INTERVENTO: *PAR FAS 2007/2013 – Obiettivo operativo III.2.1 – Linea d'Azione III.2.1.A –
Iniziativa ristrutturazione ed ammodernamento di impianto scioviario
esistente nel Centro Turistico "Oasi del Cervo" a Gamberale.*

PROPONENTE: Comune di Gamberale (CH)

OSSERVAZIONI al Procedimento di Valutazione di Impatto Ambientale

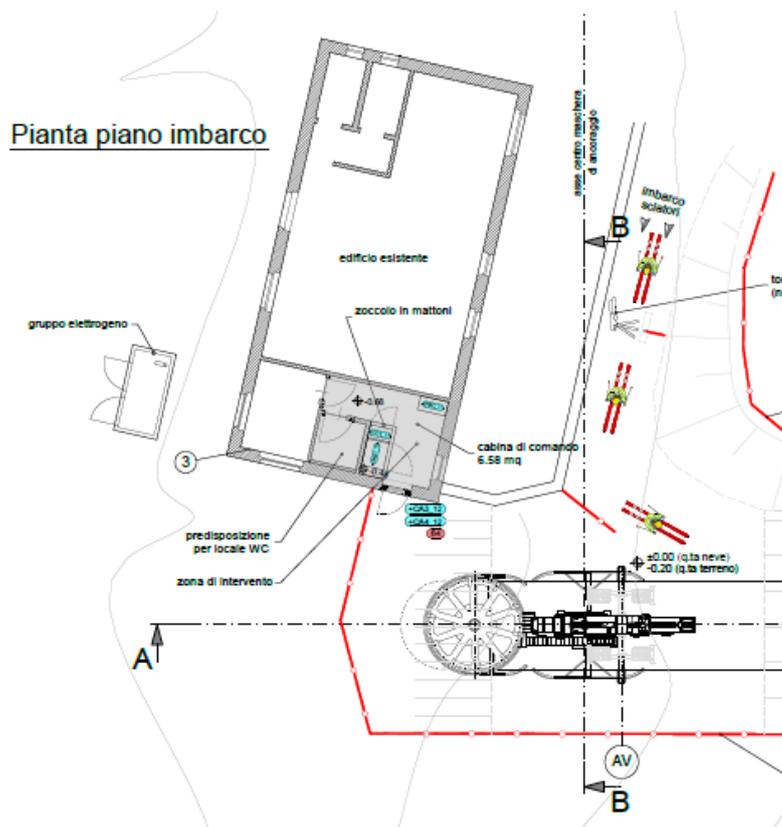
La Leitner risulta aggiudicataria solo ed esclusivamente perché ha formulato un ribasso economico maggiore della concorrente, in quanto la valutazione tecnica aveva visto prevalere l'altro partecipante.

E' chiaro che prevedere delle minori demolizioni, minori ripristini e minori smaltimenti di rifiuti di certo ha avuto la propria incidenza nella fase di formulazione del ribasso economico. A ciò va ad aggiungersi che l'attuale progetto esecutivo prevede fondazioni dirette per quanto attiene la base di sostegno dei tralici a differenza di fondazioni indirette (su pali) previste nel precedente progetto definitivo, aspetto quest'ultimo rappresentato anche al successivo punto 4.5.

Ora, imporre eventualmente una demolizione totale alla Leitner nel rispetto del parere del Parco, andrebbe a modificare le condizioni relative all'offerta rappresentando una eventuale turbativa della gara stessa.
